110-/380-kV-Höchstspannungsleitungsverbindung
Wehrendorf – Gütersloh (EnLAG, Vorhaben Nr. 16)
Abschnitt: UA Wehrendorf – Pkt. Stockumer Berg –
Lüstringen, Bl. 4211, 2432, 0088

9. Planänderung im Freileitungsbereich GA 4

Abb. 1: Verschiebung von Maststandort 15 und Änderung der Zuwegung (grün). Der alte Maststandort ist in hellbraun dargestellt.

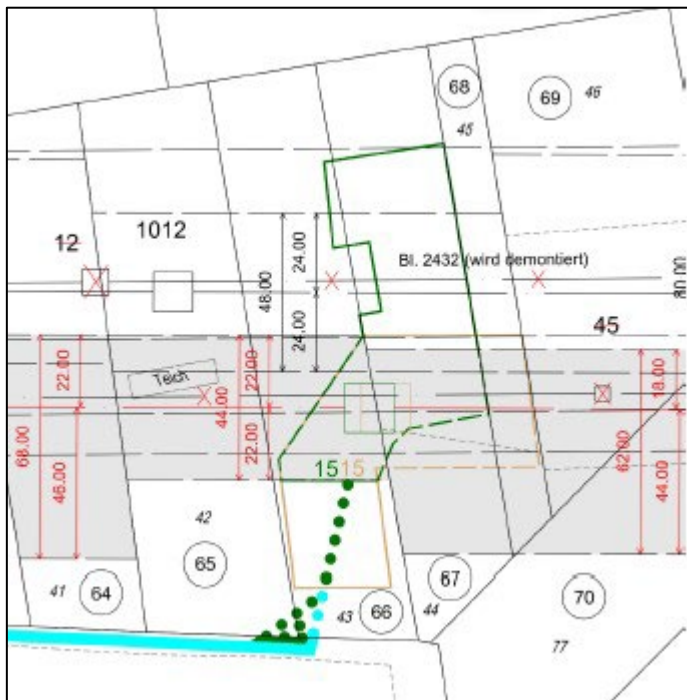
2. Mastverschiebung Neubaumast Nr. 15/4211

Bewertung: Die geplante Änderung führt zu einer deutlichen Verbesserung des Schutzes der Grabenanlage Lues-344. Auf die bestehende Konfliktbewertung von Konfliktbereich 10 sind geringe Auswirkungen zu erwarten.

Begründung/weitere Informationen: Der Freileitungsabschnitt nördlich des Heerweges wurde aufgrund der Konzentration mehrerer obertägig erhaltener Bodendenkmale bewertet. Neben zwei Grabhügeln (Lues-266 und Lues-267) und einem Hohlwegbündel (Lues-343) zählt hierzu auch die neuzeitliche Grabenanlage Lues-344. Unmittelbar östlich dieser Grabenanlage war der Bau von Maststandort 15/4211 geplant, dessen Fundamentbereich und Arbeitsfläche in der ursprünglichen Planung in den Denkmalbereich hineingeragt hätte.

Mit der Verschiebung des Maststandortes um 5 m in nordöstliche Richtung entlang der Trassenachse (Abb. 1) wurde der Abstand des Masten zum Denkmal vergrößert, wodurch der Schutz desselben planungsseitig gewährleistet ist.

Die geplante harte Prospektion im Fundamentbereich des Maststandortes ist von dieser Änderung nicht betroffen. Sie muss trotzdem noch durchgeführt werden, um mögliche archäologische Spuren im Umfeld der Grabenanlage erfassen zu können.

Abb. 2: Änderung der Zuwegung um Maststandort 16 herum. Der neue Weg ist grün gepunktet dargestellt, der alte hellbraun gepunktet.

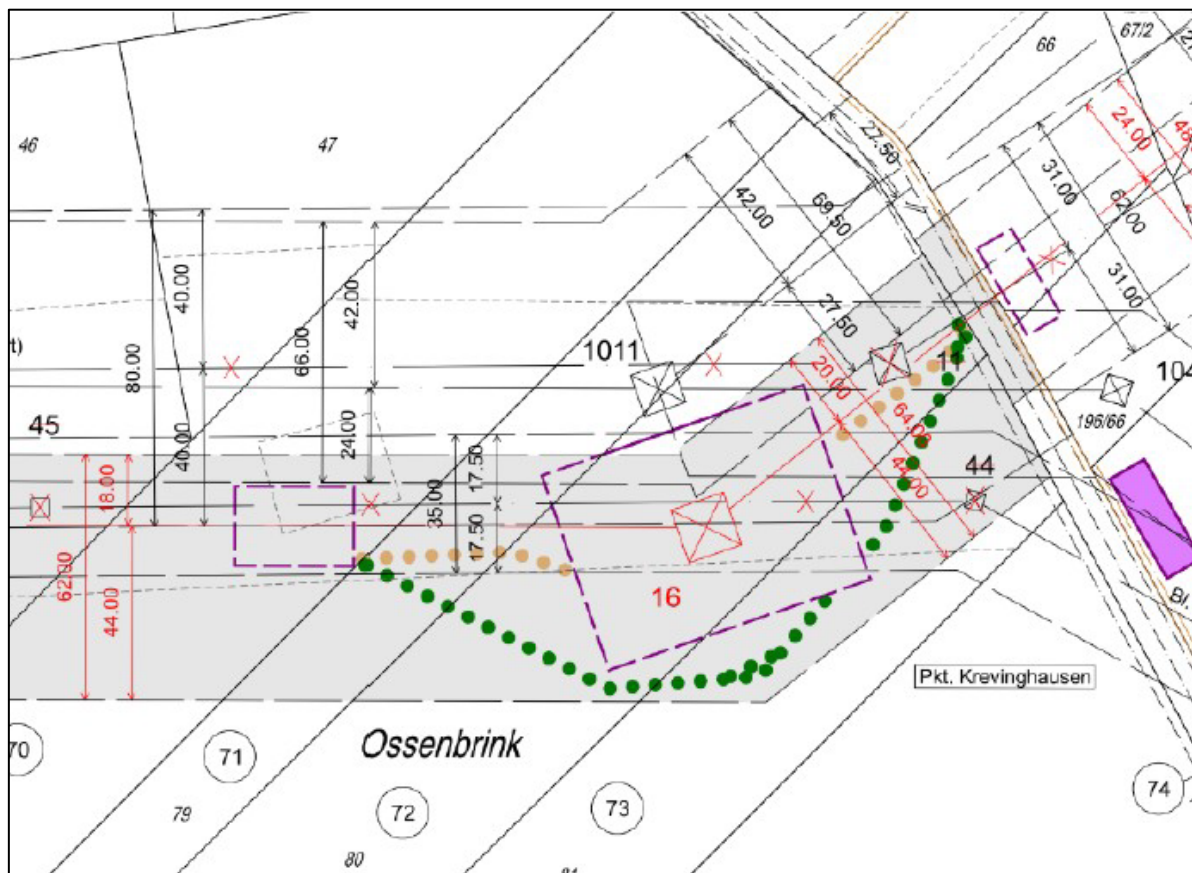
3. Zuwegungsänderung Neubaumaste Nr. 1011/2432 und 16/4211

Bewertung: Auf die bestehende Konfliktbewertung von Konfliktbereich 10 sind geringe Auswirkungen zu erwarten.

Begründung/weitere Informationen: Mit der geänderten Zuwegung im Bereich der Maststandorte 1011/2432 und 16/4211 soll eine bessere Ausnutzung der geplanten Arbeitsfläche an Mast 16/4211 erreicht werden. Sie wird innerhalb des Baufeldes in einem größeren Bogen nordwestlich um das Baufeld herum geführt. Von dem Grabhügel Lues-266 wird sie weiter abgerückt, nähert sich aber dem Grabhügel Lues-267 an. Für keines der beiden Denkmale besteht durch diese Änderung die Gefahr einer Beeinträchtigung.

Der gesamte Bauabschnitt im Bereich der beiden Masten ist mit bauvorgreifenden Grabungen beauftragt. Im Falle der ursprünglich geplanten Zuwegung und der Fundamentflächen der beiden Masten 16 und 1011 wurde diese im März 2026 bereits durchgeführt. Es konnten dabei keine archäologischen Spuren ermittelt werden.

Für die neu geplante Zuwegung gilt dieselbe Auflage, weshalb die Baustraße vor ihrer Errichtung archäologisch untersucht und etwaige Befunde ausgegraben werden.
